**OGGETTO: [ID_VIP:9795] Istanza per il rilascio del provvedimento di VIA ai sensi dell'art. 23 del D.Lgs. 152/2006, relativa al progetto per la realizzazione di un impianto eolico denominato "Monteruga", costituito da 5 aerogeneratori di potenza nominale pari a 6,6 MW, per una potenza complessiva di 33 MW, da realizzarsi nei comuni di Salice Salentino (LE), Veglie (LE) e Nardò (LE), con opere di connessione alla RTN ricadenti nei comuni di San Pancrazio Salentino (BR), Avelana (TA) ed Erchie (BR).
Proponente: WPD SALENTINA S.R.L. - Corso Italia 83 - Roma 00100 RM.-**

- Parere della Commissione Locale per il Paesaggio, con l'Esperto VAS – Nardò -

Verbale n° 34/2023

RELAZIONE ILLUSTRATIVA / CONFORMITA' DELLA COMMISSIONE LOCALE PER IL PAESAGGIO

AREA PRODUZIONE VINI IGT

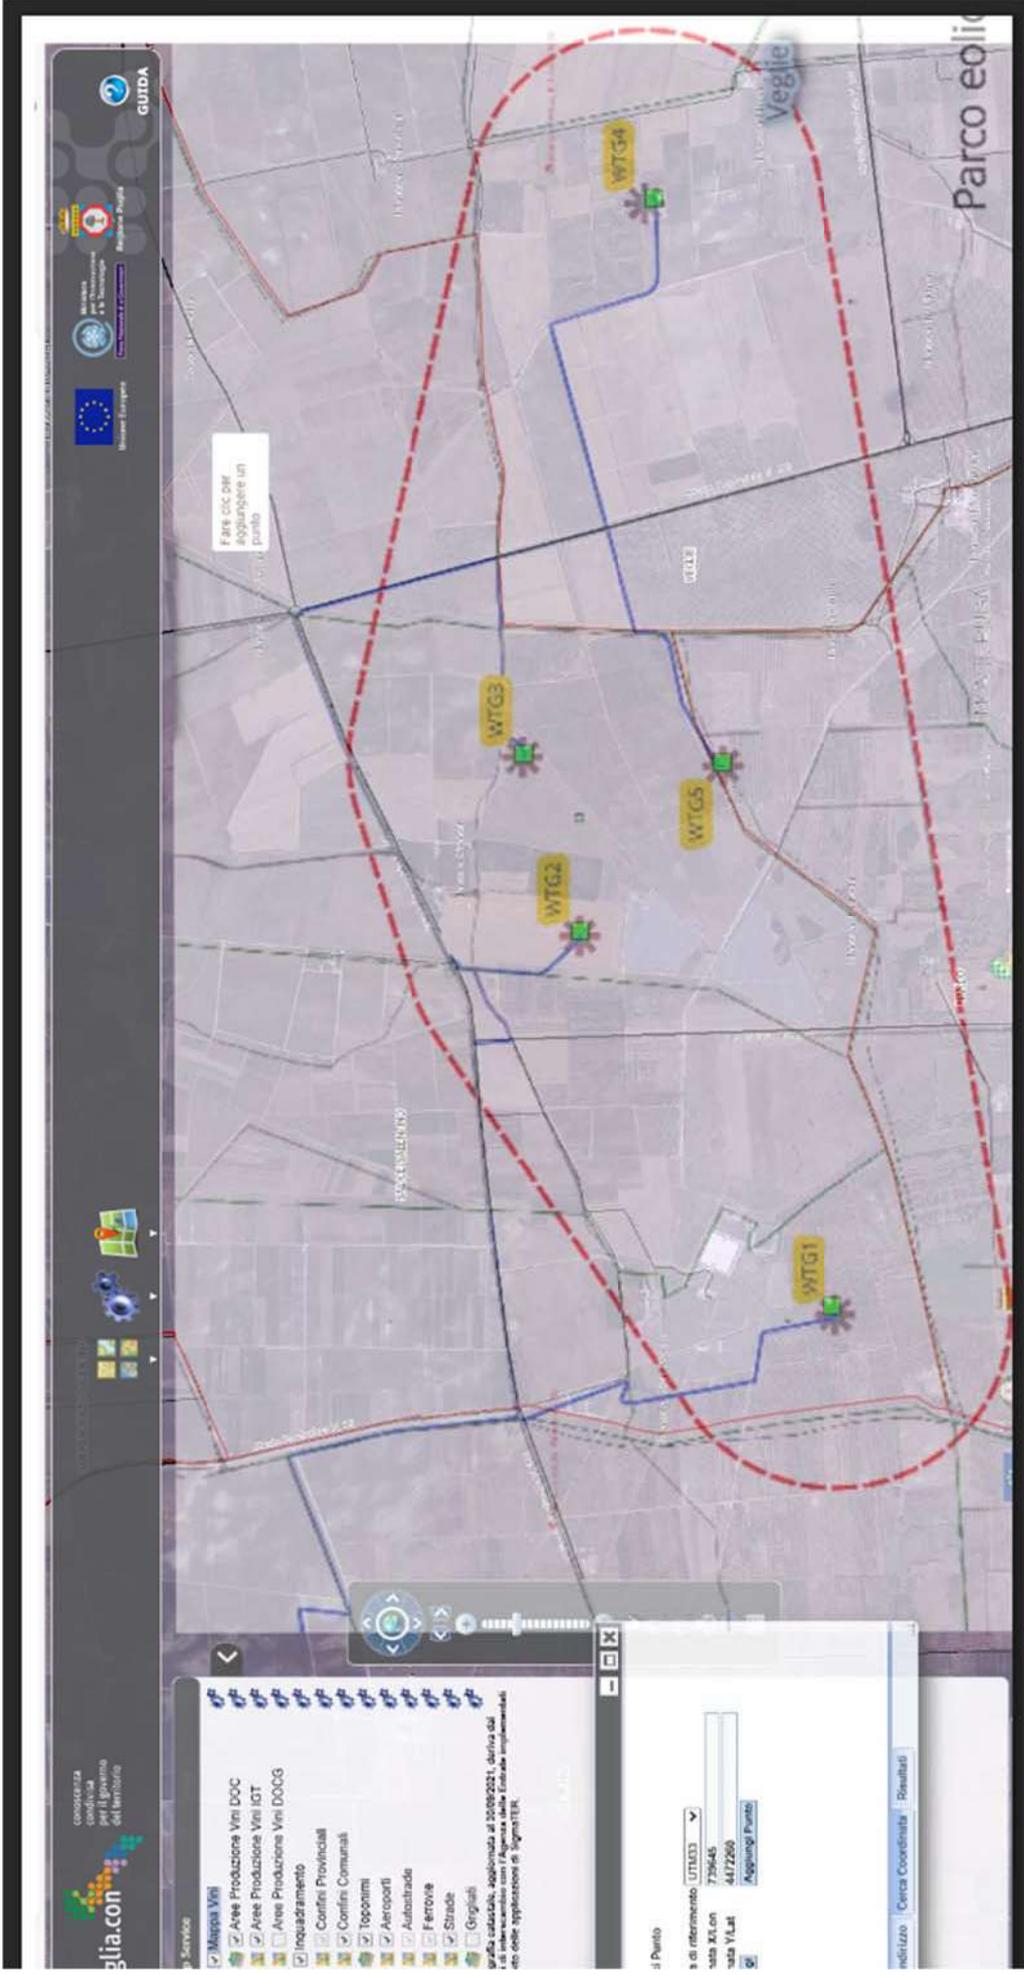
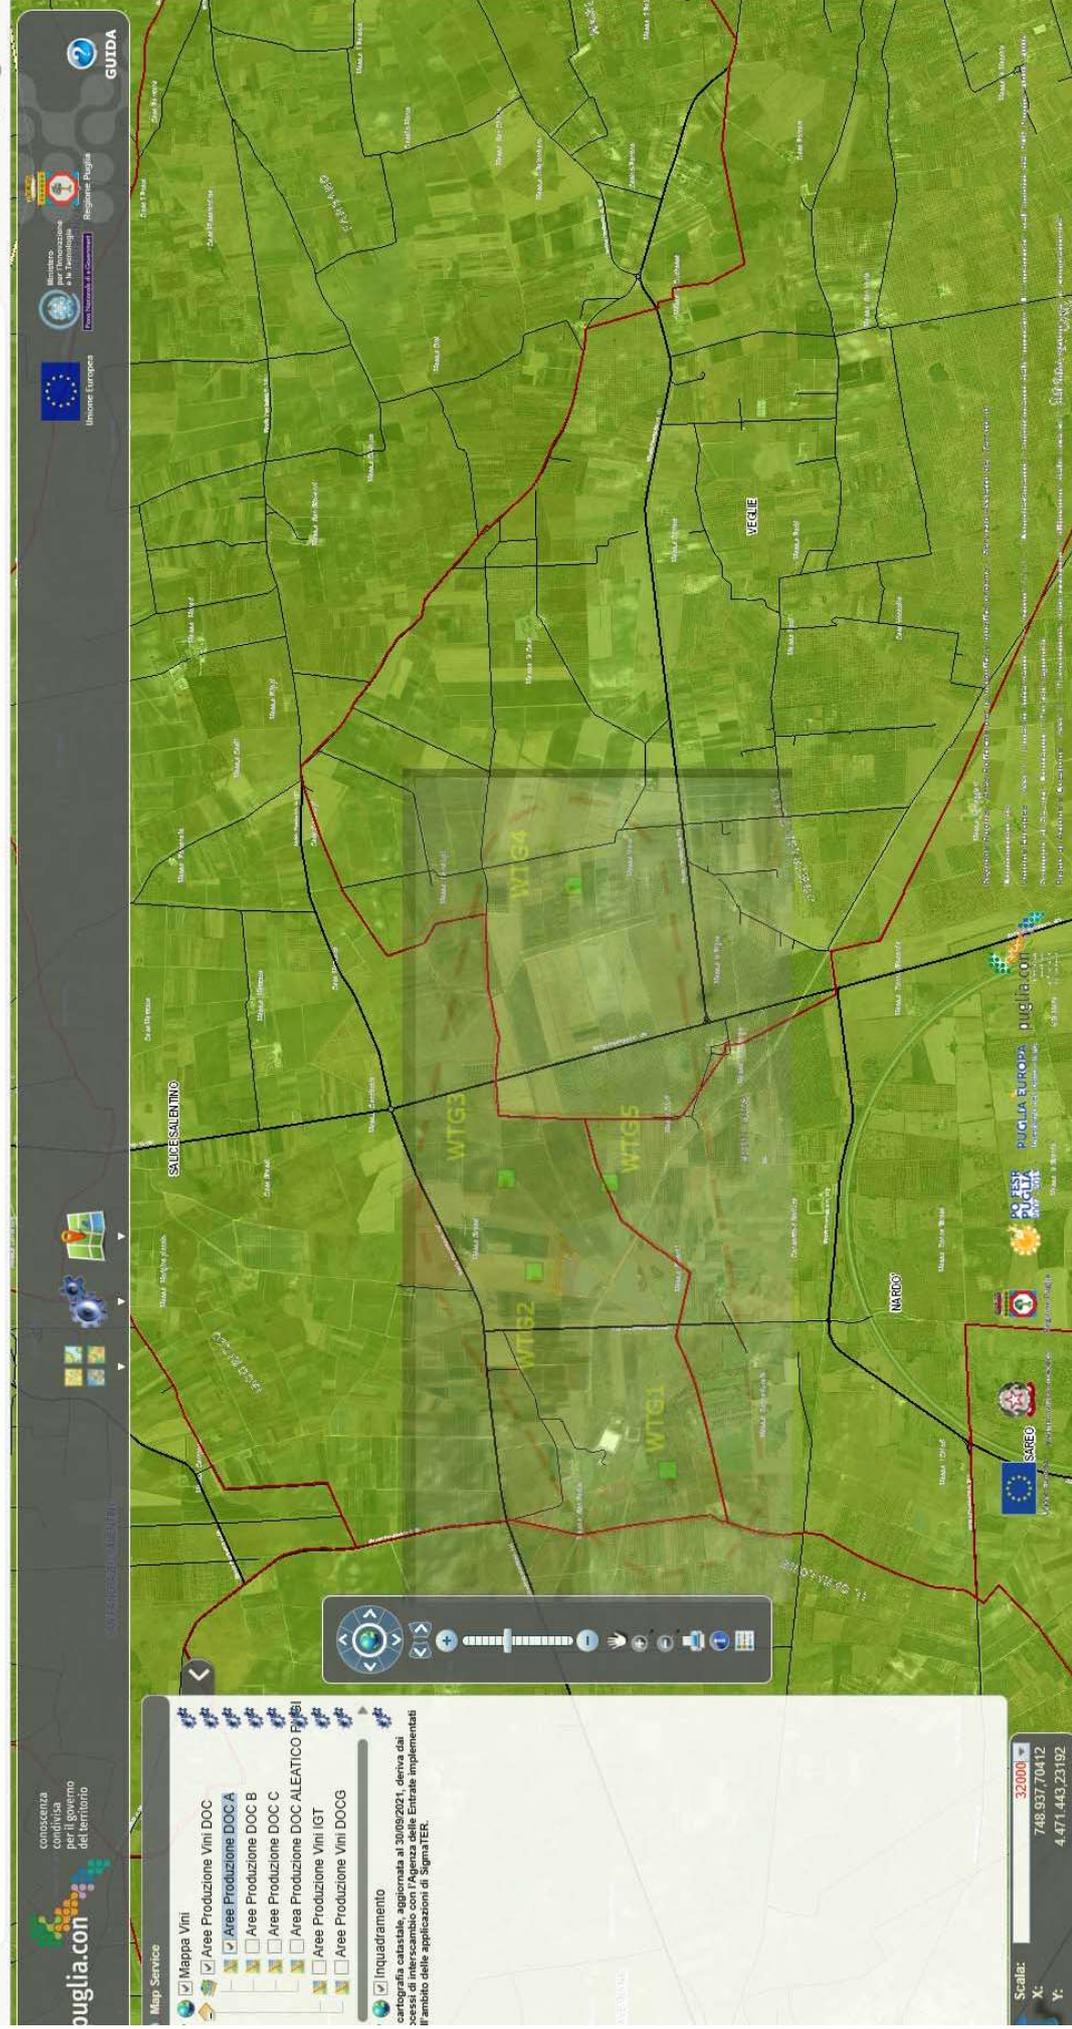
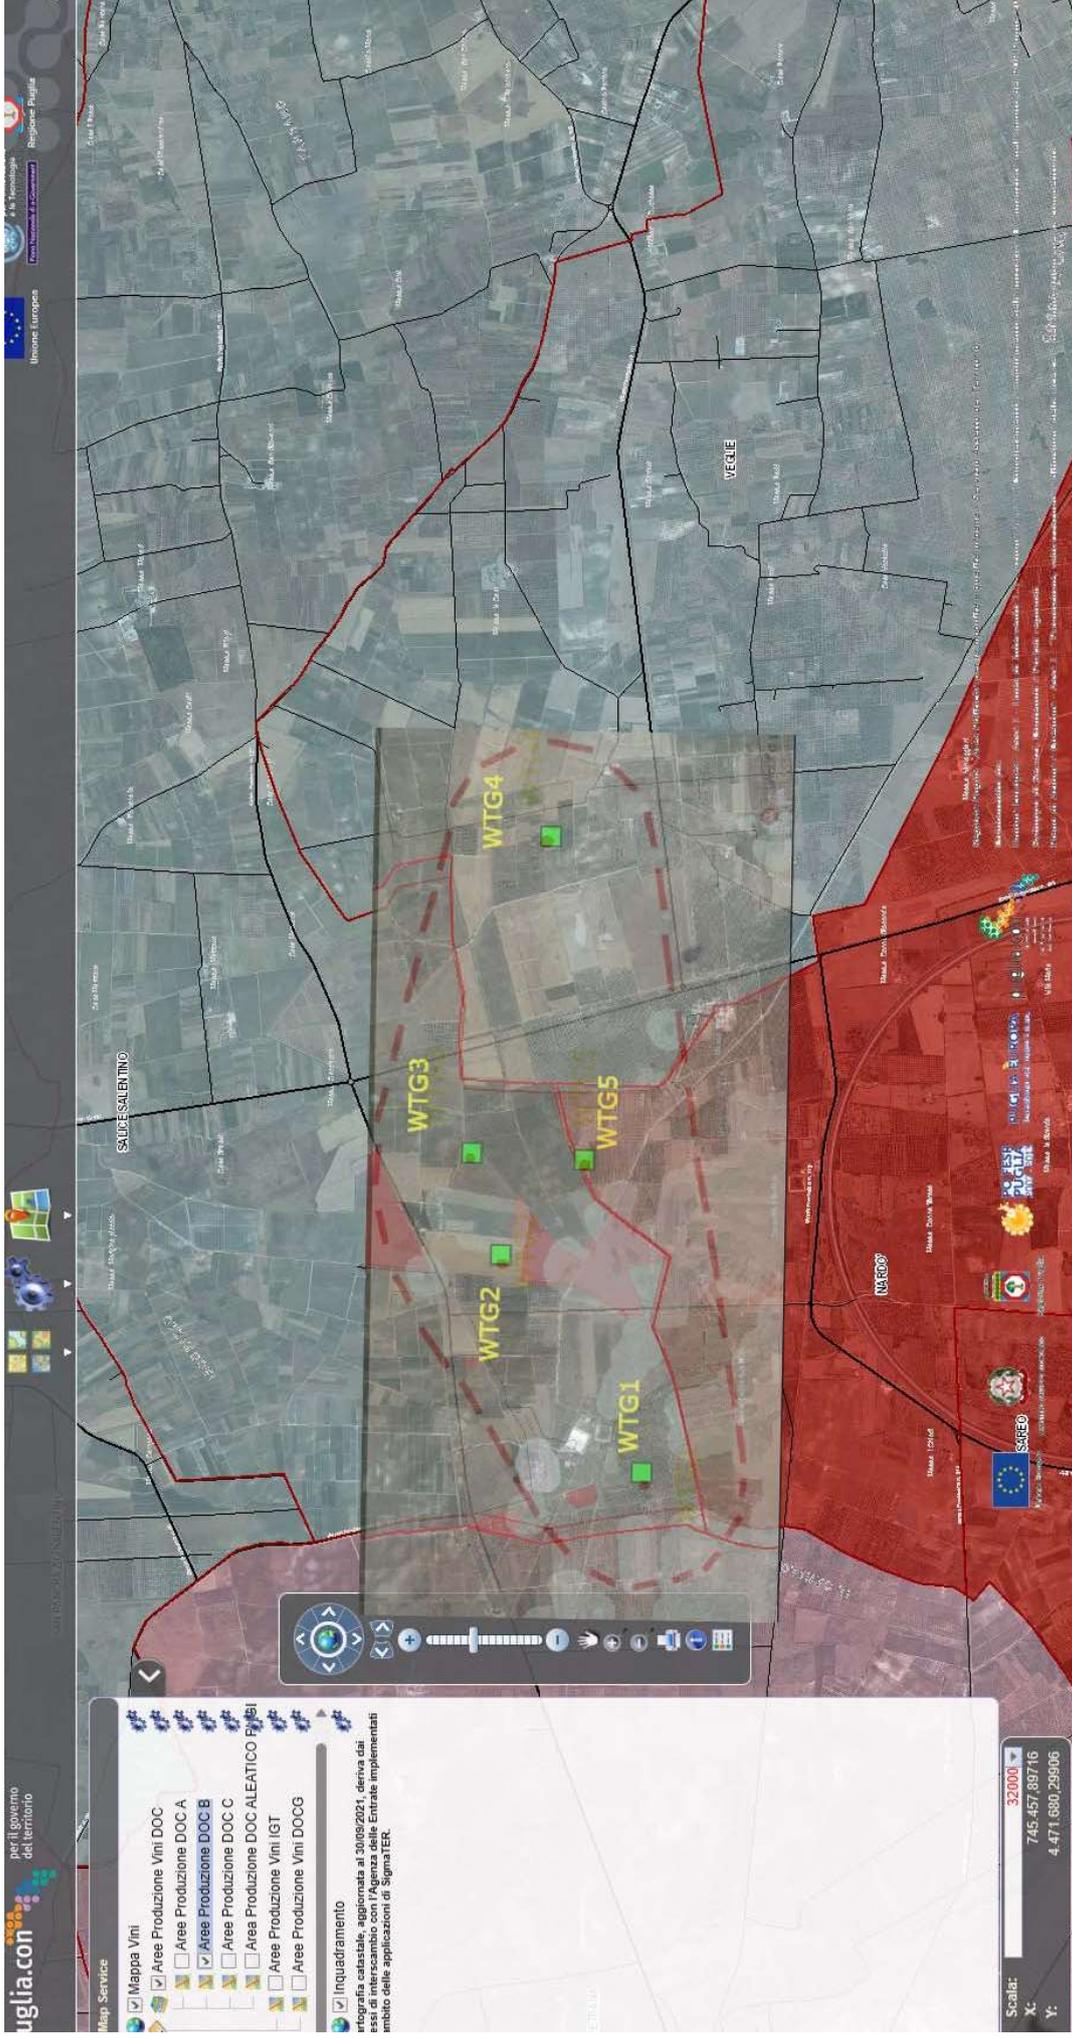
7. Il parco eolico ricade in aree agricole classificate vietate dalla consultazione del portale SIT Puglia in quanto pregiate perche' classificate agricole di colture e produzioni agronomiche di qualità, denominate D.O.C. /D.P.P. con richiamo al R.R. n. 24 del 10 settembre 2010, distinte per le produzioni agro-alimentari di qualità da preservare all'interno delle quali e' esclusa la realizzazione di impianti per energie rinnovabili, come già ha avuto modo di esprimersi per altre circostanze, il Settore Agricoltura della Regione Puglia e che, senza dubbio, sono da escludere per localizzare il parco eolico in progetto.
